**PREVOST**

CAMPAGNE DE RAPPEL

CR23-07

DATE : Avril 2023	SECTION : 06 ÉLECTRIQUE
SUJET : Synchronisation des feux de détresse

3. Rebrancher le fil dans la bonne cavité.

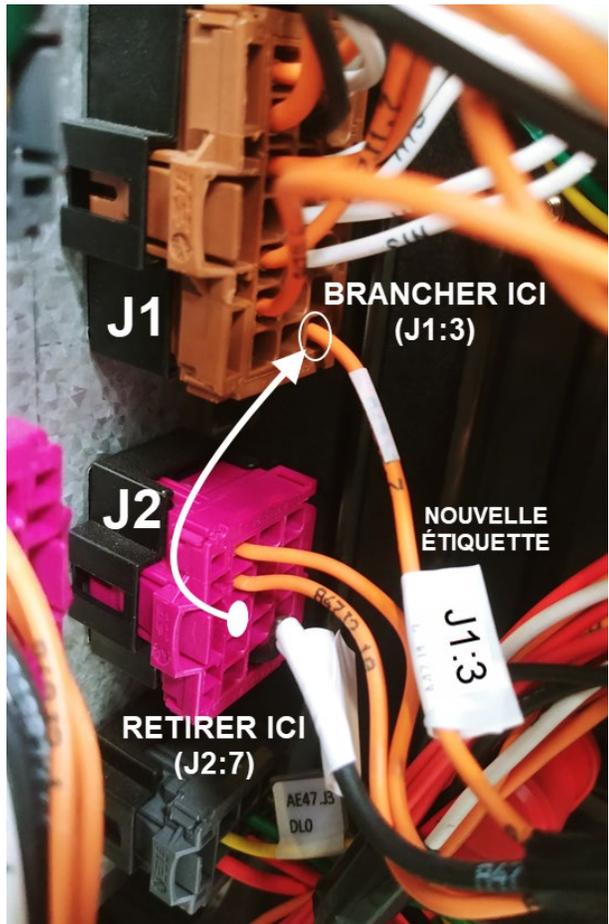
Sur les véhicules visés par cette campagne, les feux de détresse ne sont pas conformes à la norme FMVSS 108 S6.1.5.1 car ils ne clignotent pas simultanément lorsque qu'ils sont activés alors que le contact est mis sur "OFF".

Le problème résulte d'une erreur de développement du logiciel.

- Localiser le fil J2:7 (connecteur central J2).
- Débrancher le connecteur J2 (voir la note pour la procédure de débranchement).
- Retirer le fil J2:7 à l'aide de l'outil d'extraction 568103 (voir note pour la procédure de retrait).
- Apposer une étiquette sur le fil indiquant qu'il s'appellera désormais J1:3.
- Reconnecter le fil dans la cavité J1:3 du connecteur J1 (supérieur).
- Rebrancher le connecteur J2.

PARTIE 2 : REPROGRAMMATION DU VÉHICULE

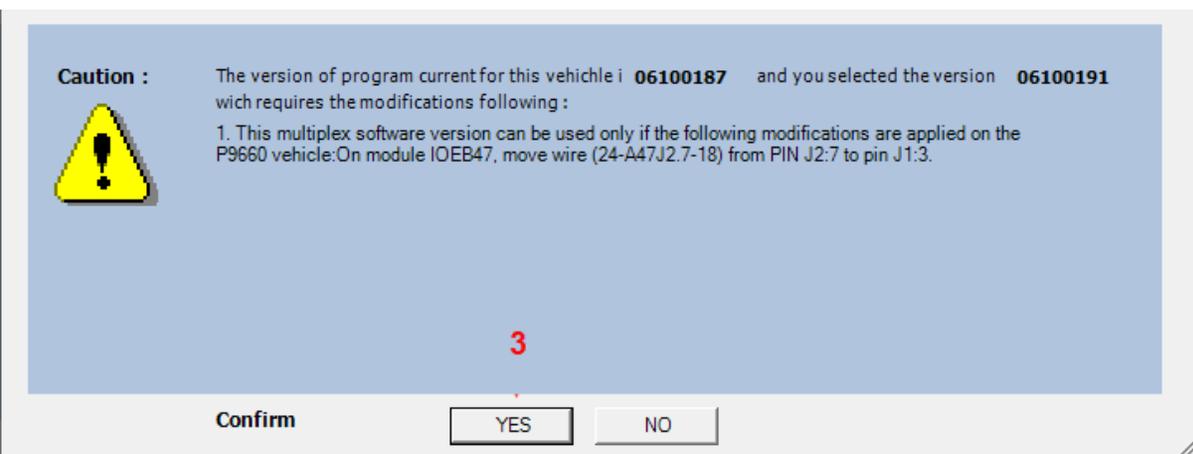
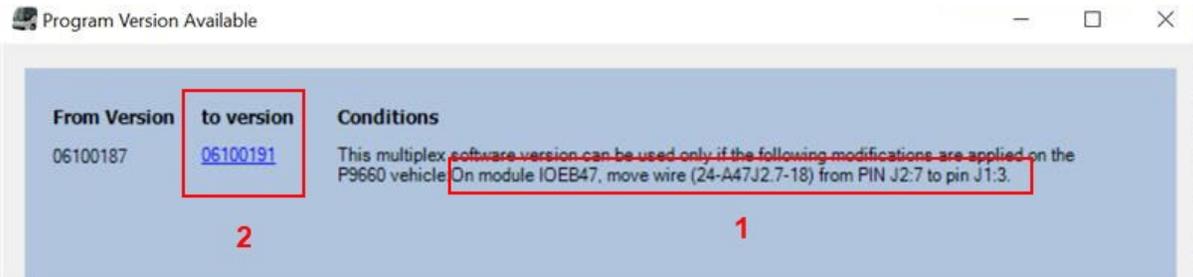
Par conséquent, une version corrigée du logiciel garantissant que les feux de détresse sont conformes à la norme FMVSS 108 doit être installée sur tous les véhicules concernés (06100191.P01 pour le H3-45 et 06100192.P01 pour le H3-45 VIP).

1. Brancher le véhicule et entrer le NIV abrégé (short VIN). Cliquer "SEARCH" (1)
2. S'assurer que le véhicule utilise un ancien numéro de programme (autre que 06100191.P01 pour H3-45 et 06100192.P01 pour H3-45 VIP). (2)
3. Cliquer sur le carré bleu pour vérifier le nouveau programme disponible. (3)

4. Prendre note de la condition de programmation; s'assurer que la partie 1 du bulletin a été effectuée avant de reprogrammer le véhicule. (1)
5. S'assurer que le nouveau programme est disponible (06100191.P01 pour H3-45 et 06100192.P01 pour H3-45 VIP). Cliquer sur le programme. (2)
6. Confirmer que la première partie du bulletin a été effectuée. (3)
